**Avis de la mission régionale  
d'autorité environnementale  
Centre-Val de Loire  
sur le projet de création d'une centrale photovoltaïque  
au lieu-dit « La Garenne »  
sur la commune de Nérondes (18)  
Demande de permis de construire**

N°2021-3099

*Plan de masse avec l'implantation retenue (Source : étude d'impact, page 17)*

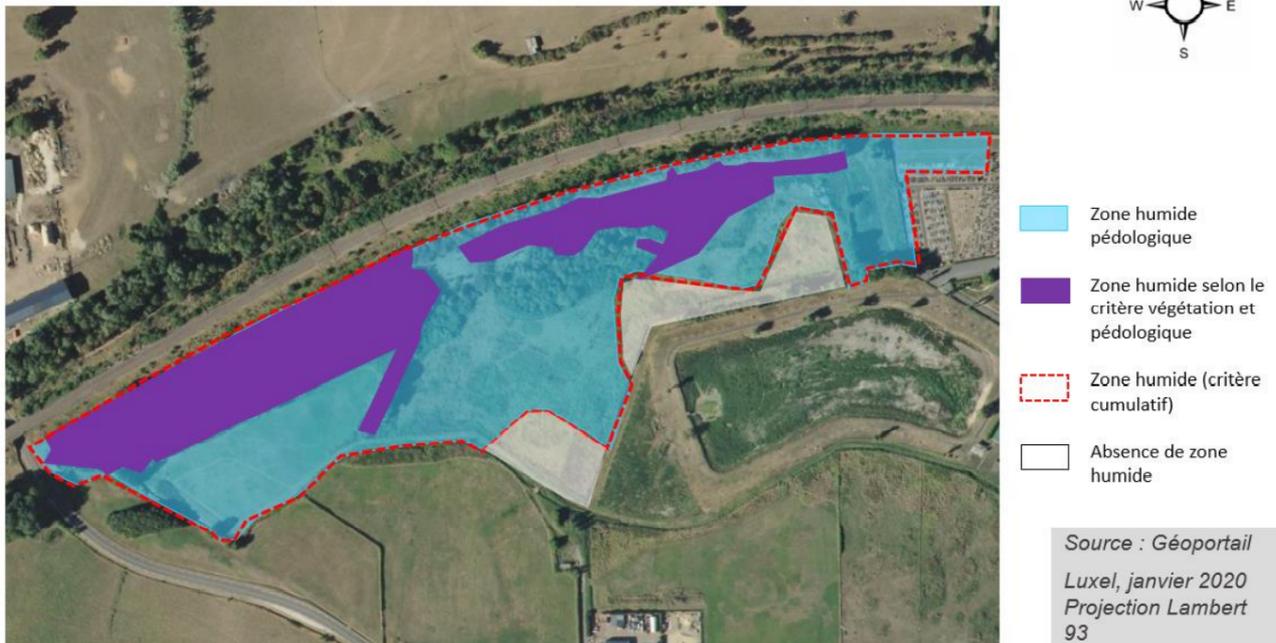
Pour, la mare, une zone tampon ainsi qu'une barrière imperméable spécifique devrait éviter sa dégradation et la pénétration des espèces sur le chantier en phase travaux. Les amphibiens ne pourront pas non plus sortir de cet espace durant les 16 semaines (au minimum) prévues pour la durée du chantier. L'impact de ces restrictions sur la survie des amphibiens dans un espace très confiné, pendant la durée du chantier, aurait dû être évaluée dans l'étude d'impact.

L'impact lié à la modification des milieux du fait de l'implantation des panneaux, et ses conséquences en termes de capacité d'accueil pour la flore et la faune associée (cas des oiseaux des fourrés, de la flore patrimoniale et des insectes) apparaissent minimisés dans le dossier. C'est le cas, en particulier, pour les prairies humides qui présentent de nombreux enjeux (pour la faune et pour la flore) et sur lesquelles vont s'implanter de panneaux photovoltaïques. L'étude d'impact n'étudie pas les conséquences de la modification des fonctionnalités écologiques après la mise en service du parc. Elle ne détaille pas non plus l'incidence de la disparition des habitats des amphibiens et ne prévoit aucune mesure de nature à compenser leur destruction après la mise en service.
